**INFORME DE REVISIÓN DE
EXPEDIENTE TÉCNICO**

Ref: Contrato de Obra N° 013-2022-MINAGRI-PEBLT-1
 Contratación de La Ejecución De La Obra "Mejoramiento del Sistema de Riego Menor Llallimayo a Nivel de Laterales del Distrito de Llalli, Provincia De Melgar, Región – Puno"

Asunto: Informe técnico de revisión del Expediente Técnico

Informe N°001-2022-RO

13. CANAL SUBLATERAL 5.12

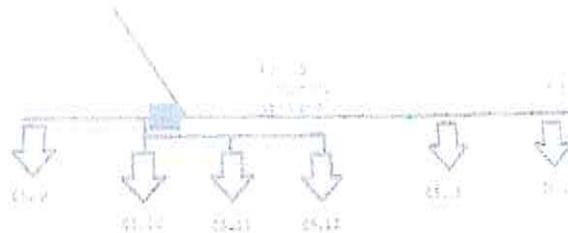
- a. Tiene una longitud de 587 metros en plano en planta y la longitud del perfil es 618 error de 31 metros
- b. El 0+000 no empalma al canal sublateral 5 con distancia de -0.31m , no existe una transición para empalmar el canal, hay una compuerta existente que esta por encima del canal lateral 5 a 0.14m de altura
- c. La cota del del eje canal lateral 5 para el inicio del canal sublateral 5.12 es 3944.820 con lo que no coincide la rasante del dicho canal sublateral
- i. El eje del canal en la progresiva 0+460 al 0+500 está fuera del canal con 0.60m de desfase, existente y que el eje planteado pasa cerca a un cobertizo existente
- d. Sección tipo que indica en el plano en planta no es consecuente con las acotaciones indicadas en el plano de secciones transversales $B = 0.90\text{m}$ o $B = 1.10\text{m}$

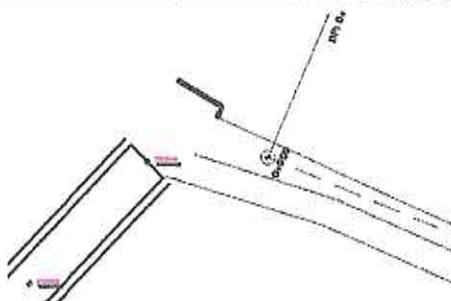
- a. Tiene una longitud de 800 metros en plano en planta y la longitud del perfil es 825 metros error de 25 metros
- b. El 0+000 no empalma al canal sublateral 5 con distancia de 1.73m, no existe una transición para empalmar el canal
- c. La cota del eje canal lateral 5 para el inicio del canal sublateral 5.17 es 3940.214 con lo que no coincide la rasante del dicho canal sublateral
- d. Sección tipo que indica en el plano en planta no es consecuente con las acotaciones indicadas en el plano de secciones transversales $B = 0.90m$ o $B = 1.10m$

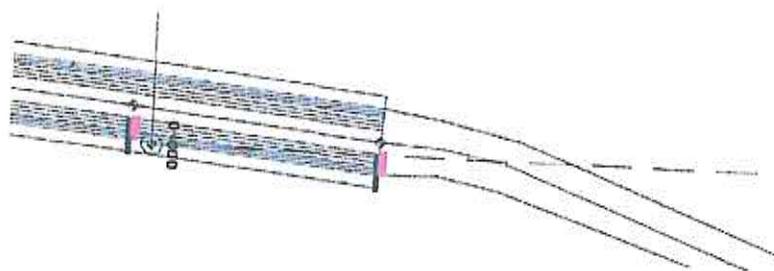
- Tiene una longitud de 550 metros en plano en planta y la longitud del perfil es 550 metros
- El eje del canal en la progresiva 0+240 al 0+550 está fuera del canal existente con 2.35m y que esta dentro de un cobertizo desfase
- Sección tipo que indica en el plano en planta no es consecuente con las acotaciones indicadas en el plano de secciones transversales $B = 0.90\text{m}$ o $B = 1.10\text{m}$

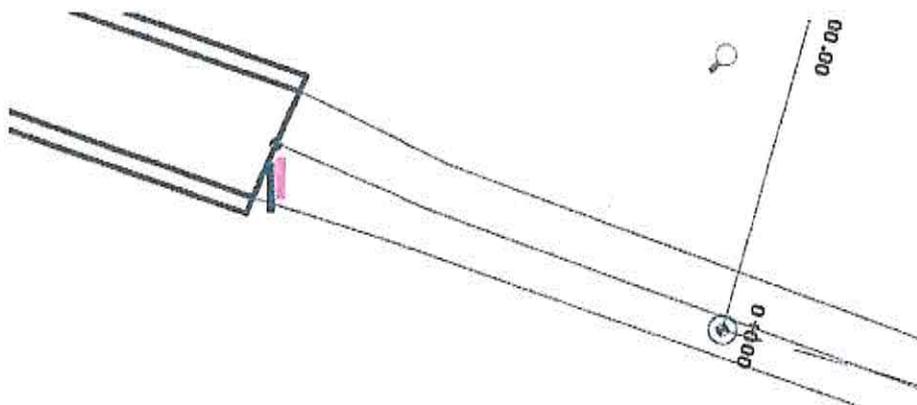
- Tiene una longitud de 81 metros en plano en planta y la longitud del perfil es 81 metros
- Sección tipo que indica en el plano en planta no es consecuente con las acotaciones indicadas en el plano de secciones transversales $B = 0.90\text{m}$ o $B = 1.10\text{m}$
- Error en cota terreno en mas de 0.5m

28. CANAL SUBLATERAL 8.1

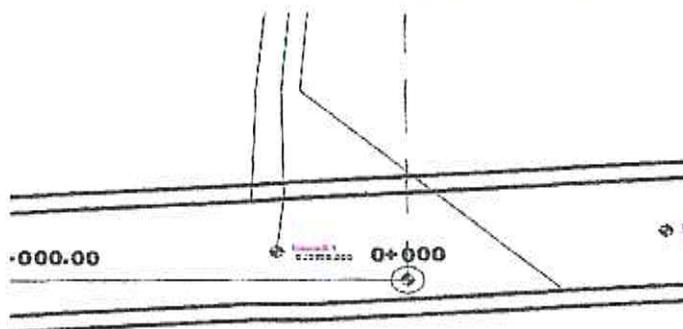
- Tiene una longitud de 300 metros en plano en planta y la longitud del perfil es 300 metros
- El 0+000 no empalma al canal sublateral 8 con distancia de 1.20m, no existe una transición para empalmar el canal
- La cota del del eje canal lateral 8 para el inicio del canal sublateral 8.1 es 3958.000 con lo que no coincide la rasante del dicho canal sublateral y que la cota terreno esta en un error de 0.8m
- El eje del canal en la progresiva 0+140 al 0+270 está fuera del canal existente con 2.60m de desfase
- Sección tipo que indica en el plano en planta no es consecuente con las acotaciones indicadas en el plano de secciones transversales $B = 0.90\text{m}$ o $B = 1.10\text{m}$

33. CANAL SUBLATERAL 9.3

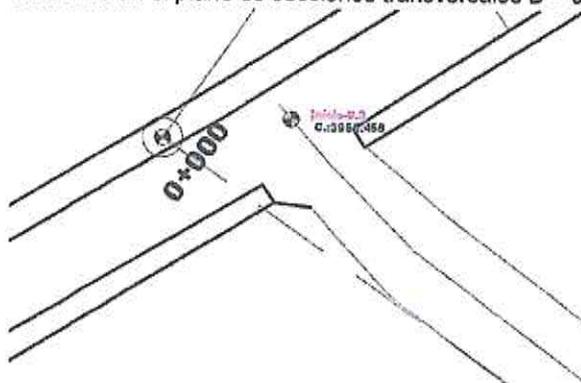
- Tiene una longitud de 350 metros en plano en planta y la longitud del perfil es 350 metros
- El 0+000 no empalma al canal sublateral 9 con distancia de -1.10m, no existe una transición para empalmar el canal
- La cota del del eje canal lateral 9 para el inicio del canal sublateral 9.3 es 3953.458 con lo que no coincide la rasante del dicho canal sublateral

- d. El eje del canal en la progresiva 0+000 al 0+200 está fuera del canal existente con 0.60m de desfase
- e. Sección tipo que indica en el plano en planta no es consecuente con las acotaciones indicadas en el plano de secciones transversales $B = 0.90\text{m}$ o $B = 1.10\text{m}$

34. CANAL SUBLATERAL 9.4

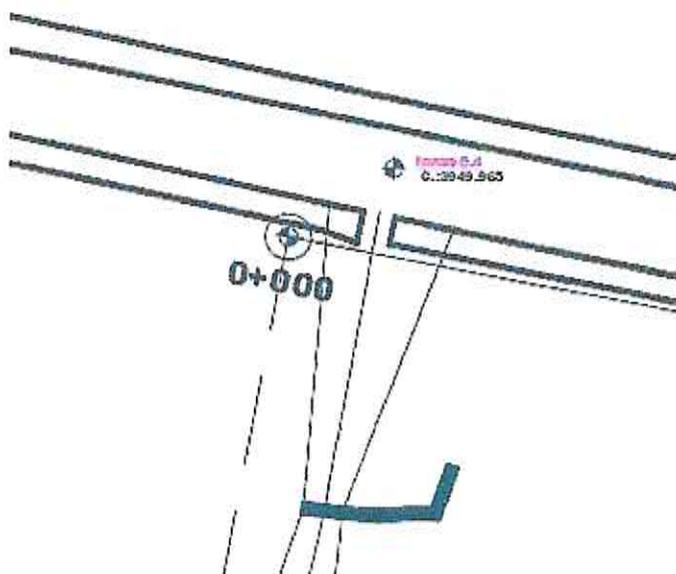
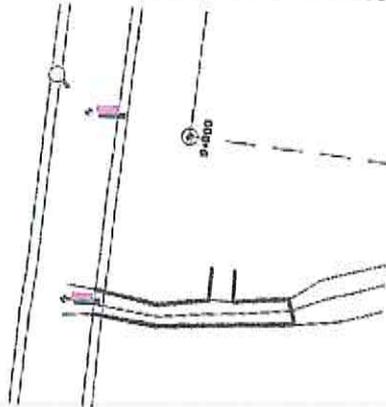
- a. Tiene una longitud de 390 metros en plano en planta y la longitud del perfil es 390 metros
- b. El 0+000 no empalma al canal sublateral 9 con distancia de 0.51m, no existe una transición para empalmar el canal
- c. La cota del del eje canal lateral 9 para el inicio del canal sublateral 9.4 es 3949.965 con lo que no coincide la rasante del dicho canal sublateral
- d. El eje del canal en la progresiva 0+000 al 0+390 está fuera del canal existente con 1.10m de desfase
- e. Sección tipo que indica en el plano en planta no es consecuente con las acotaciones indicadas en el plano de secciones transversales $B = 0.90\text{m}$ o $B = 1.10\text{m}$

- d. El eje del canal en la progresiva 0+000 al 0+280 está fuera del canal existente con 2.50m de desfase
- e. Sección tipo que indica en el plano en planta no es consecuente con las acotaciones indicadas en el plano de secciones transversales $B = 0.90\text{m}$ o $B = 1.10\text{m}$

30. CANAL SUBLATERAL 8.B

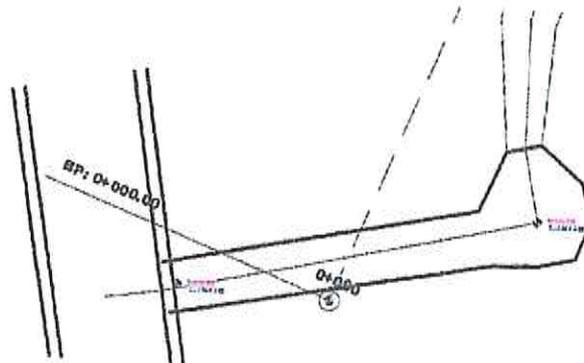
- a. Tiene una longitud de 155 metros en plano en planta y la longitud del perfil es 184 metros error de 29 metros
- b. El 0+000 no empalma al canal sublateral 8 con distancia de 3.03m, no existe una transición para empalmar el canal
- c. La cota del del eje canal lateral 8 para el inicio del canal sublateral 8.B es 3960.102 con lo que no coincide la rasante del dicho canal sublateral y que la cota terreno esta en un error de 0.8m
- d. El eje del canal en la progresiva 0+000 al 0+155 está fuera del canal existente con 0.65m de desfase
- e. Sección tipo que indica en el plano en planta no es consecuente con las acotaciones indicadas en el plano de secciones transversales $B = 0.90\text{m}$ o $B = 1.10\text{m}$
